COMUNE DI SANTARCANGELO DI ROMAGNA
PROVINCIA DI RIMINI

ELABORATO 5.1

ALLEGATO INTEGRAZIONE RISCHIO IDRAULICO

**INTEGRAZIONI AI QUESITI DI APPROFONDIMENTO E CHIARIMENTO ESPRESSI DAGLI ENTI.
ASPETTI RELATIVI AL RICCHIO IDRAULICO
CONFERENZA DI SERVIZI DEL 14/02/2014**

CONFRONTO TRA AREE IMPERMEABILIZZATE ALLO STATO PRE E POST OPERE

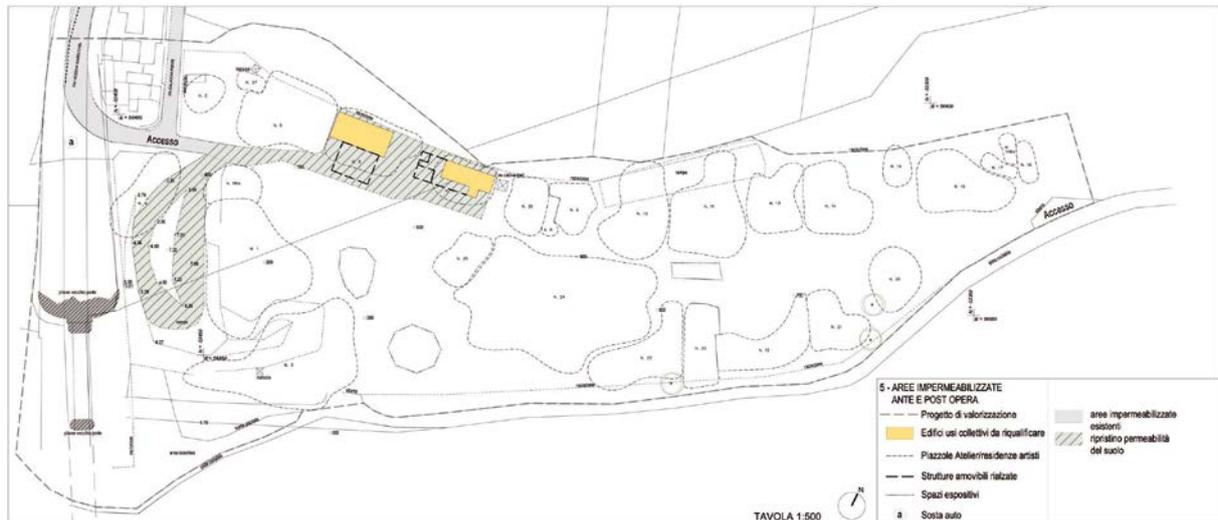
Dallo stralcio della tavola 2 del PSC esaminata nella Valsat del POC Tematico, l'ambito oggetto di riqualificazione risulta classificato come area di ricarica della falda idrogeologicamente connessa all'alveo (ARA), per le quali non sono consentiti interventi di riduzione della permeabilità del suolo, ad eccezione di quanto previsto al comma 1 lettere d) ed e) dell'art. 14.2 del PSC. Gli interventi previsti dalla scheda di POC non solo non prevedono nuove impermeabilizzazioni, ma nell'ottica di riqualificazione ambientale sono state recuperate alcune aree per le quali è stata ripristinata la naturale permeabilità. Si osserva dal confronto tra le aree impermeabili ante-operam e post-operam riportato nella planimetria, come la riqualificazione dell'ex cava dismessa preveda una riduzione delle superfici impermeabili, rispetto a quelle che attualmente insistono sull'area; gli eventuali interventi di integrazione

degli spazi collettivi (nei limiti imposti dalla scheda di POC) dovranno prevedere strutture amovibili e sollevate da terra (tipo palafitta), in modo da garantire la naturale infiltrazione delle acque meteoriche nel sottosuolo, non andando ad incrementare l'impermeabilizzazione dei luoghi.

Foto 1: ansa con protezioni spondali recenti

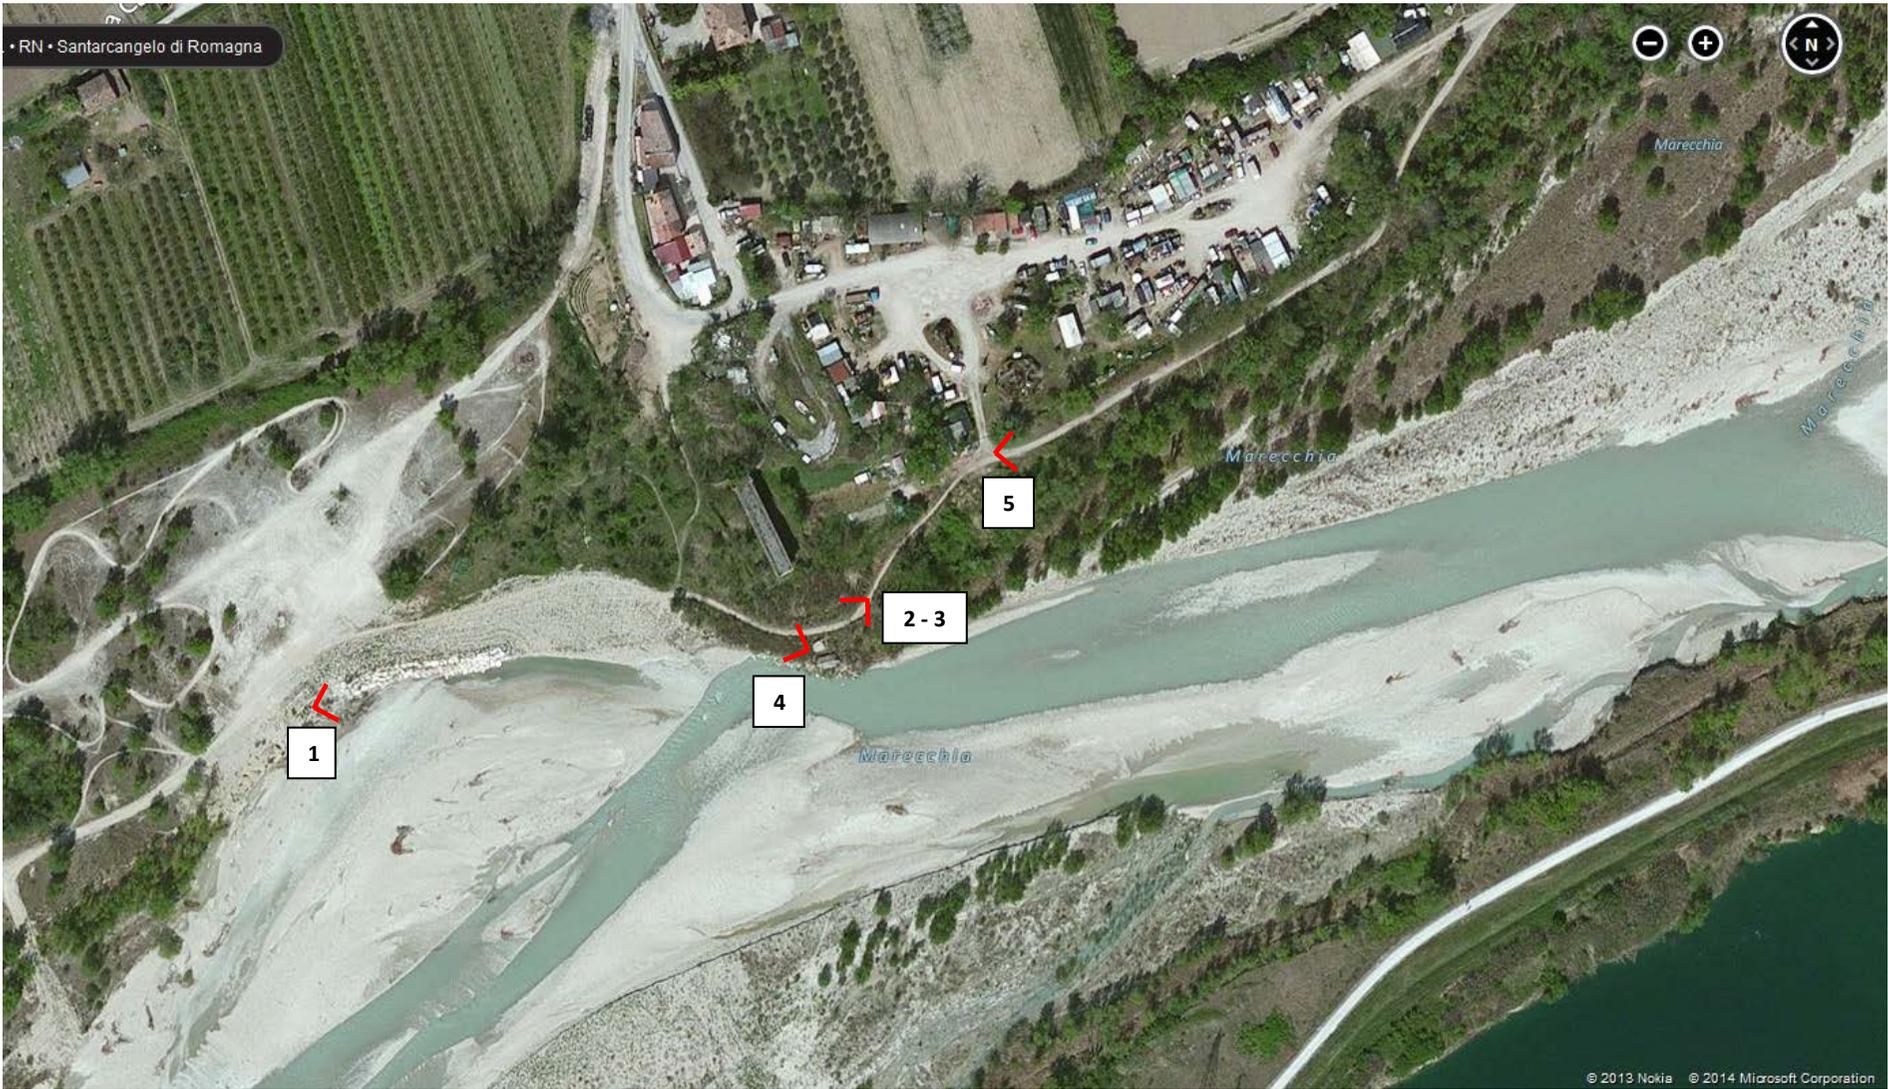
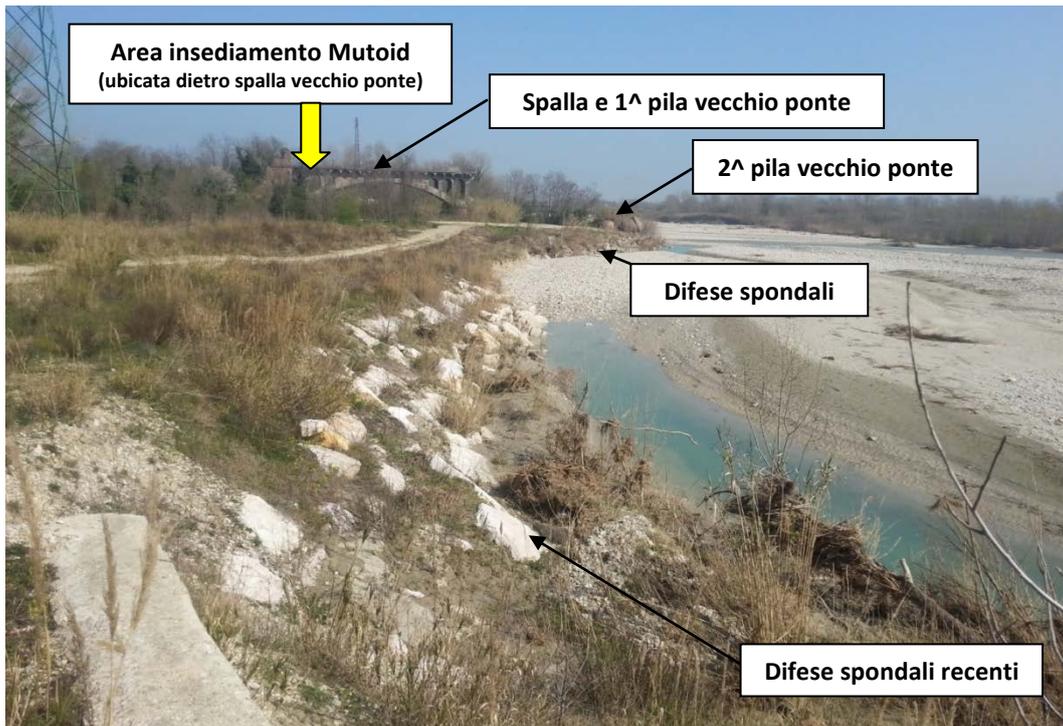
All'interno della presente Valsat è già stato condotto un preciso e puntuale accertamento tecnico di campagna - vedasi documentazione fotografica - che ha dato i seguenti esiti (da monte verso valle):

- foto 1: difese recenti in massi dell'ansa a monte e protezione della zona di imposta della seconda pila del vecchio ponte (superiormente crollata), sempre in massi, che risulta fortemente stabilizzata, non interessata dai fenomeni divagativi del fiume (sono rimaste intatte tutta la spalla sinistra e la prima pila del vecchio ponte, compresa l'arcata sovrastante);
- foto 2 e foto 3: fondazione e parte della seconda pila del vecchio ponte, che oggi fungono da presidio idraulico; da questo punto, verso monte, iniziano le vere e proprie difese spondali;
- foto 4: inizio delle difese spondali, a valle dell'ansa protetta recentemente (vista da monte verso valle);
- foto 5: tratto frontista dell'area di insediamento Mutoid; si osserva come l'area sia a quote molto alte rispetto alla golena interna, la quale risulta consolidata con presenza arborea stabile.

Considerate le difese spondali presenti, il vecchio ponte e la folta vegetazione nel tratto stabilizzato, la conclusione tecnica degli accertamenti condotti è che i luoghi risultano essere in sicurezza idraulica anche nei confronti dei processi erosivi che possono verificarsi nel tempo; l'unico tratto non protetto tra la prima e la seconda serie di difese (di lunghezza pari a circa 80 metri, distante più di 70 metri dall'insediamento Mutoid) risulta attualmente comunque stabile. La zona interessata dal parco artistico è adiacente (poco più a valle) alla sovrastruttura non collabente del vecchio ponte, che funge da presidio di protezione. In particolare, quindi, dovrà essere monitorato il tratto non difeso e, nel caso in cui questo sia nel tempo oggetto di erosioni, dovrà essere adeguatamente protetto, di concerto con il Servizio Tecnico di Bacino.
